[ID8542]: Progetto per la realizzazione di un impianto eolico, denominato "Ce Milone", composto da 8 aerogeneratori di potenza nominale pari a 6 MW, per una potenza complessiva di 48 MW, e delle relative opere di connessione alla RTN, da realizzarsi nel comune di Lavello, Venosa e Montemilone, in provincia di Potenza, Regione Basilicata.

TESTO DELL' OSSERVAZIONE

OGGETTO: [ID8542]: Istanza per l'avvio del procedimento di Valutazione di Impatto Ambientale ai sensi dell'art.27 del D.Lgs.152/2006 e per il rilascio del provvedimento di VIA nell'ambito del provvedimento unico in materia ambientale in relazione al Progetto per la realizzazione di un impianto eolico, denominato "Ce Milone", composto da 8 aerogeneratori di potenza nominale pari a 6 MW, per una potenza complessiva di 48 MW, e delle relative opere di connessione alla RTN, da realizzarsi nel comune di Lavello, Venosa e Montemilone, in provincia di Potenza, Regione Basilicata. **NOTA DI OSSERVAZIONE della Società RENEXIA S.p.A. ai sensi dell'art. 24 comma 3 e dell'art.27 comma 6 del D.Lgs. n.152/2006.**

Figura 1: Inquadramento dell'impianto Renexia (rosso) e dell'impianto ABEI (giallo)

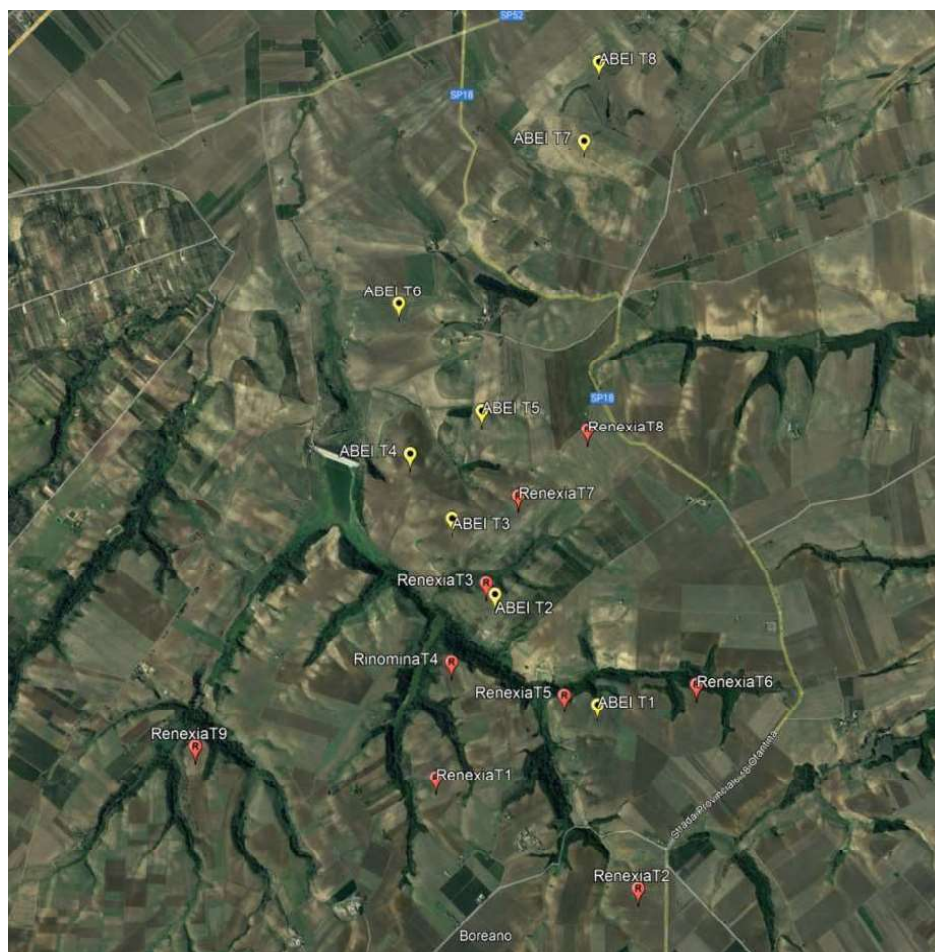
2 L'impianto Eolico Abei, di potenza complessiva 48 MW, si sviluppa su un'area prossima ed in parte interferente con quella dell'impianto Eolico Renexia, come mostrato in Figura 1. In particolare, le interferenze riguardano maggiormente le seguenti turbine di ABEI;

- WTG 2 coordinate: 574464.00 m E; 4543583.00 m N
- WTG 1 coordinate: 575374.00 m E; 4542707.00 m N
- WTG 3 coordinate: 574068.00 m E; 4544201.00 m N

- Come si evince dal punto 3 dei "considerato" non è possibile la coesistenza degli aerogeneratori di Renexia T3 e T5 con gli aerogeneratori di ABEI T2 e T1 senza la rilocalizzazione altrove di questi ultimi;

- Come si evince dal punto 4 dei "considerato" la coesistenza tra gli aerogeneratori di Renexia T3 e T7 e l'aerogeneratore di Abei T3 sarebbe possibile solo in seguito ad un maggior distanziamento di quest'ultimo.
